LORIA

progetto di coordinamento urbanistico  
in ambito 'C2/5'

**PARERI ENTI GESTORI SERVIZI A RETE**

**Committenti: IM. MA. S.r.l., Comacchio Andrea e Serena, Bailoni Lucia**

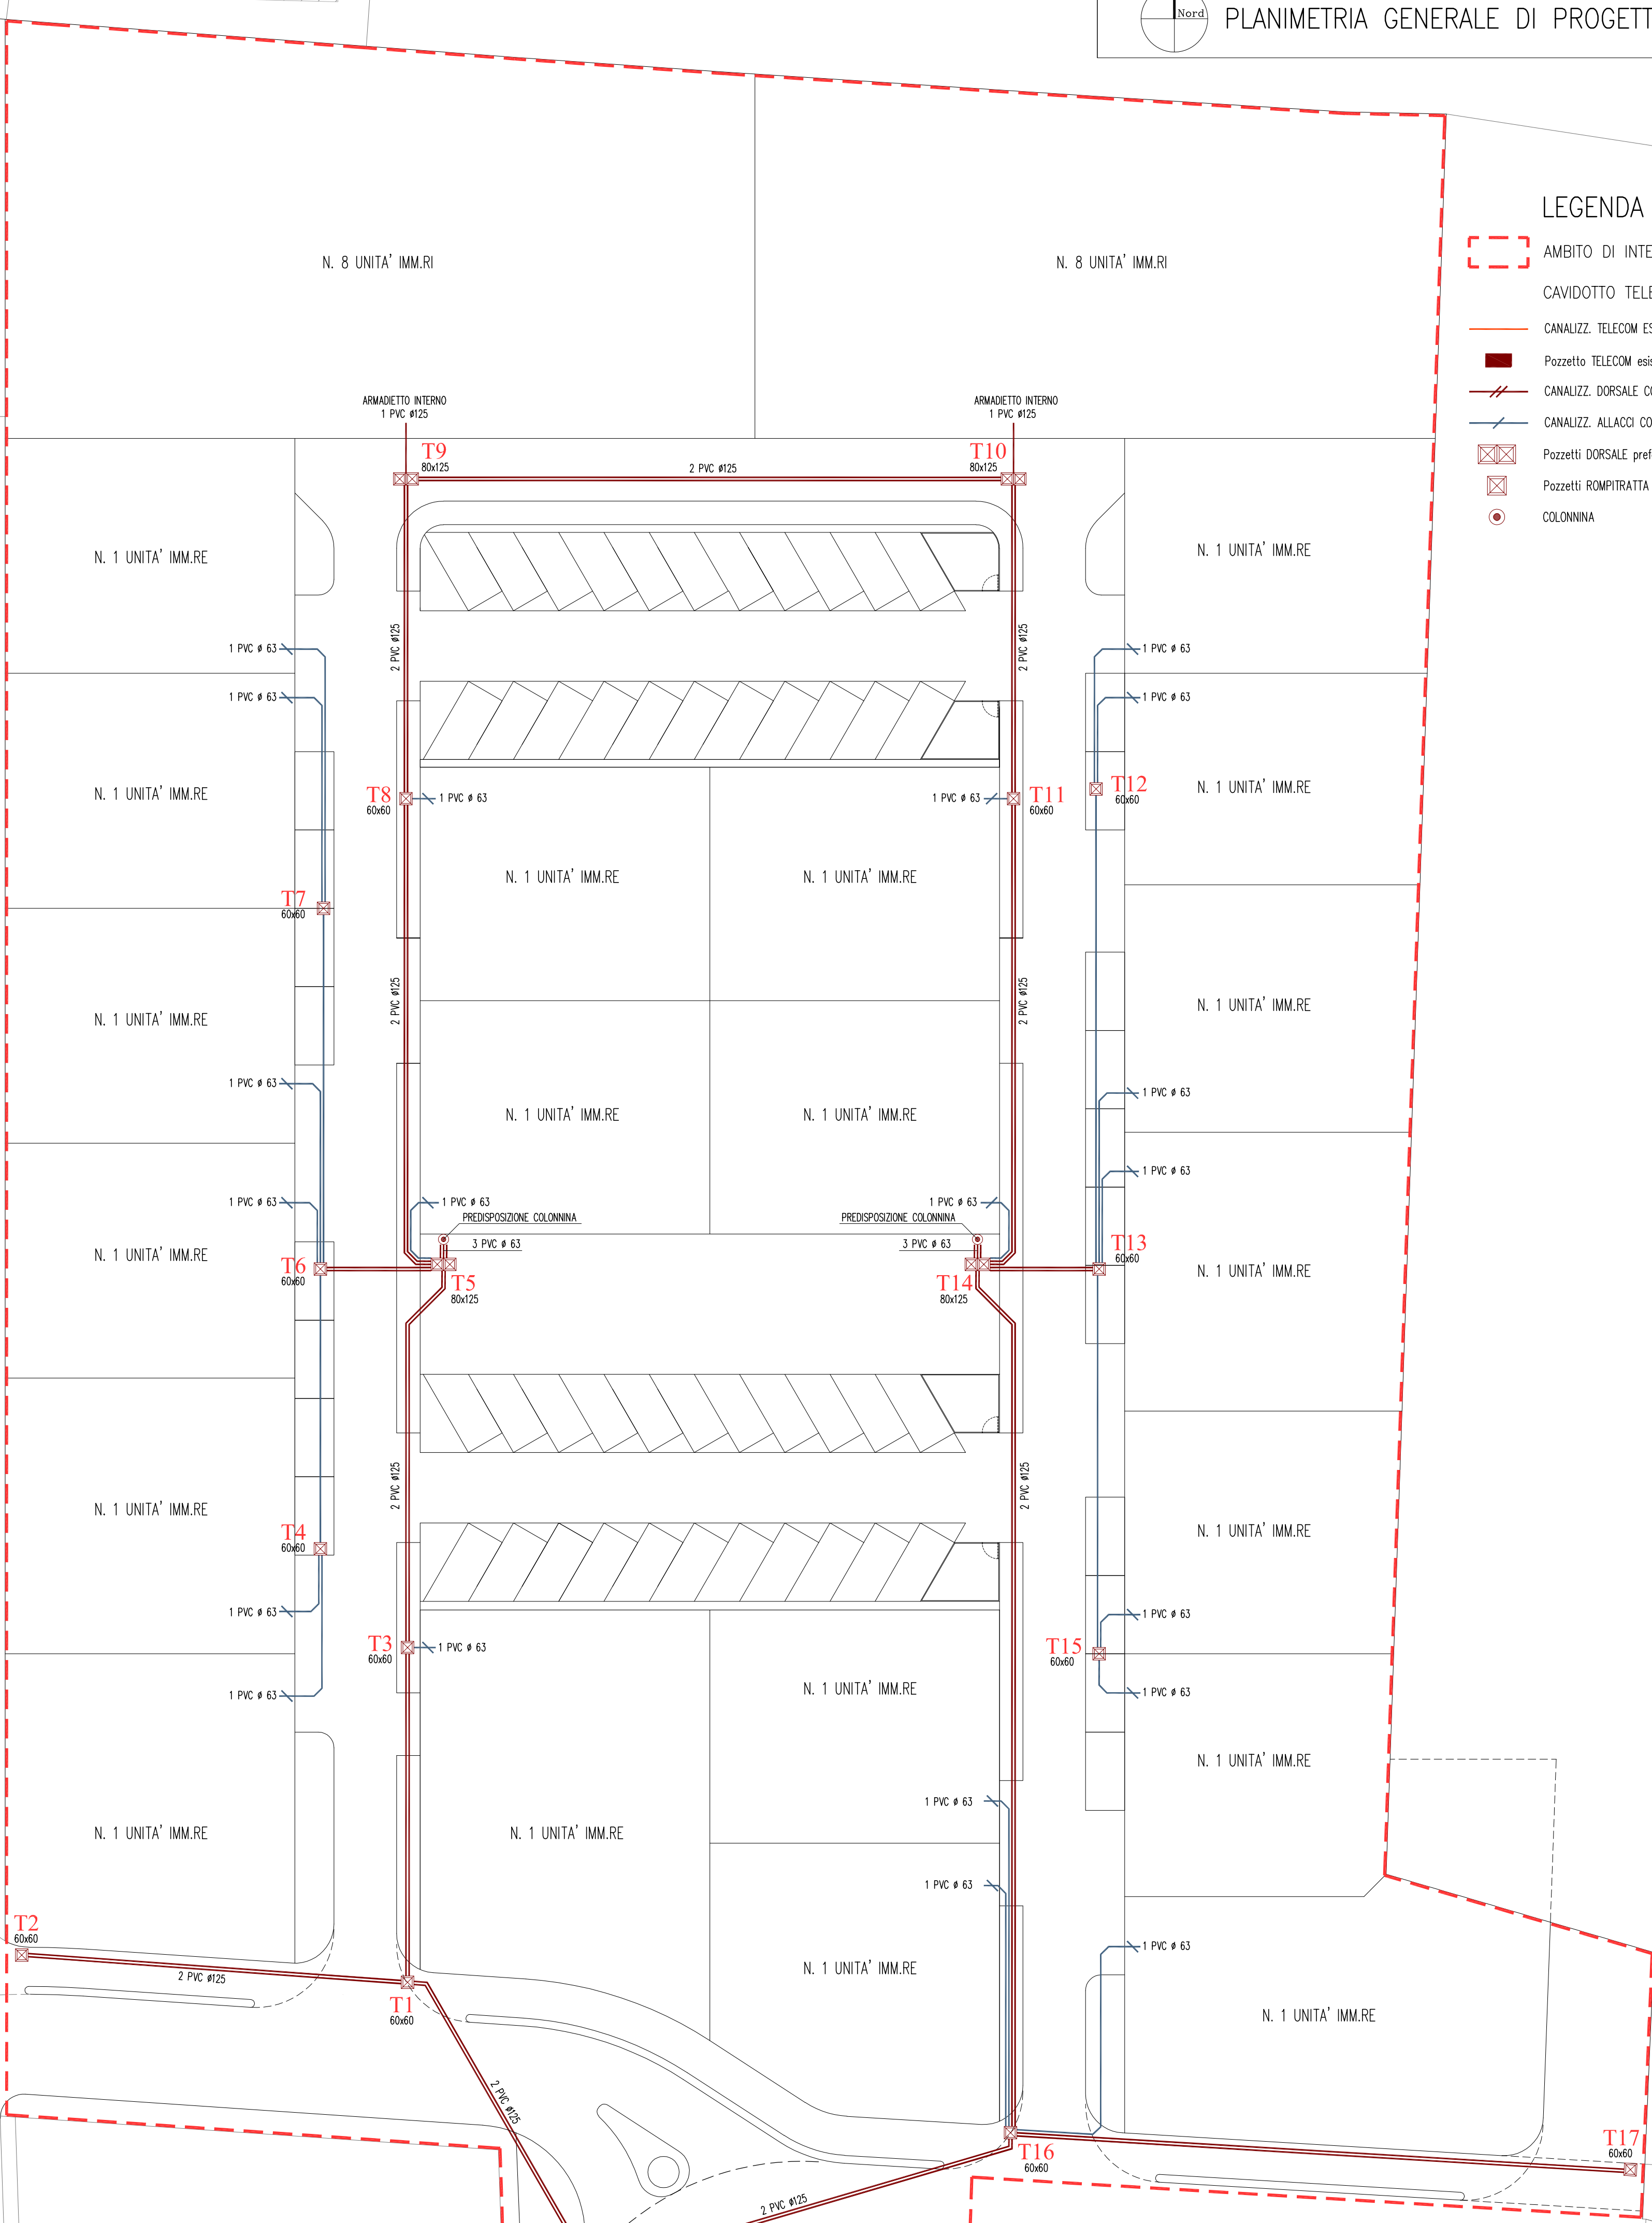
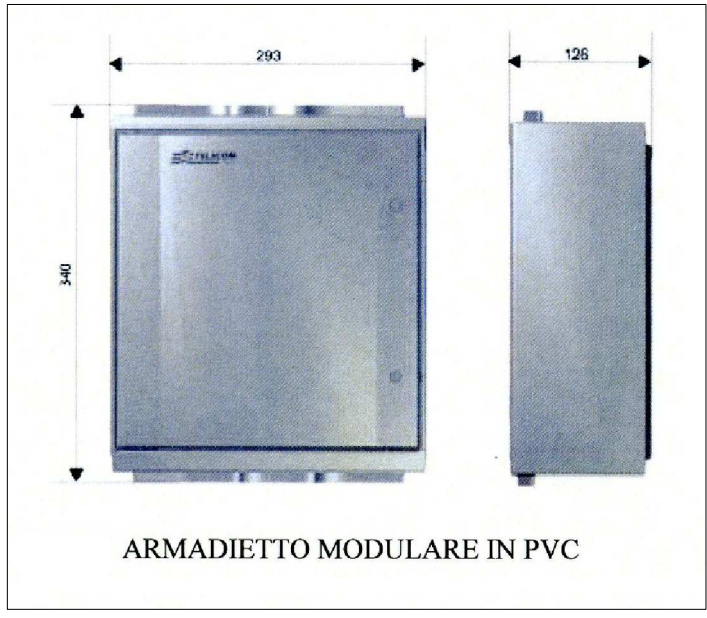
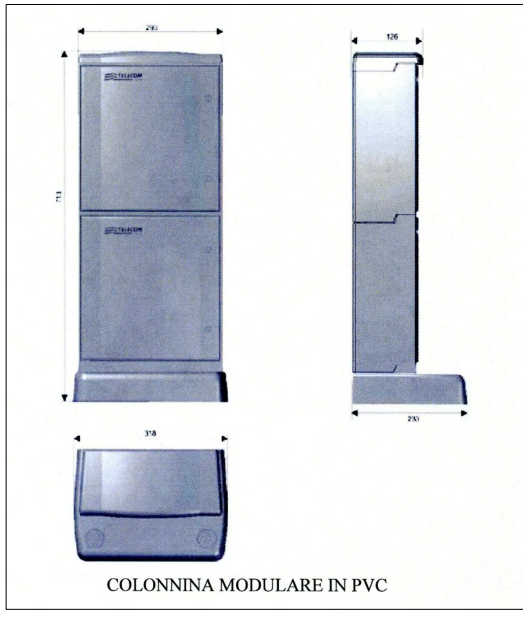
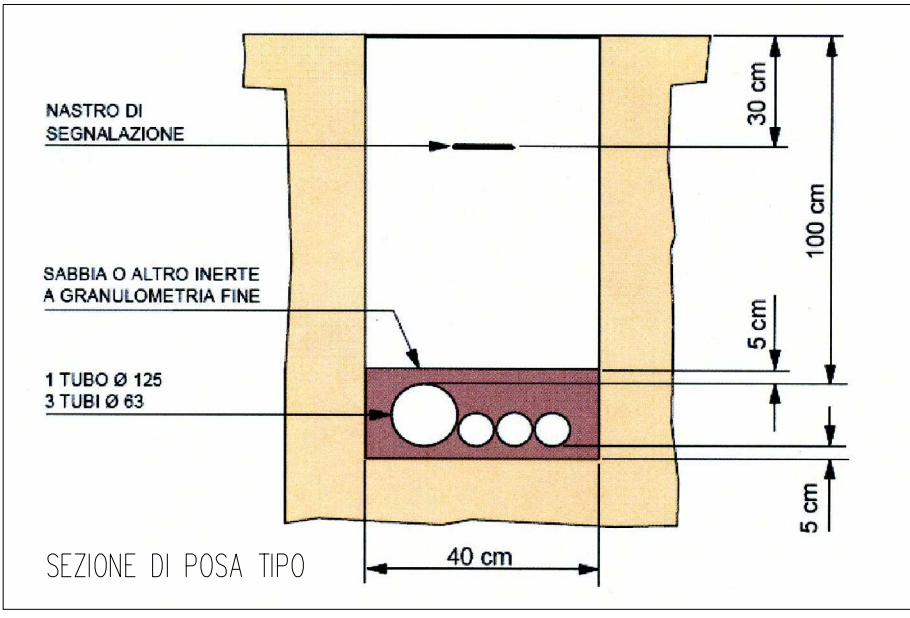
Posare tratte di tubazione composte da due tubi diam 125 mm intervallate da pozzetti 125x80 cm.  
Collegare la nuova tubazione ai tratti di tubo esistenti lungo la lottizzazione esistente.

Posare colonnine di distribuzione collegandole al pozzetto più vicino mediante tre tubi diam 63 mm.

Creare allacci d'utenza con tubi corrugati di almeno diam 63 mm.

Vedi planimetria allegata
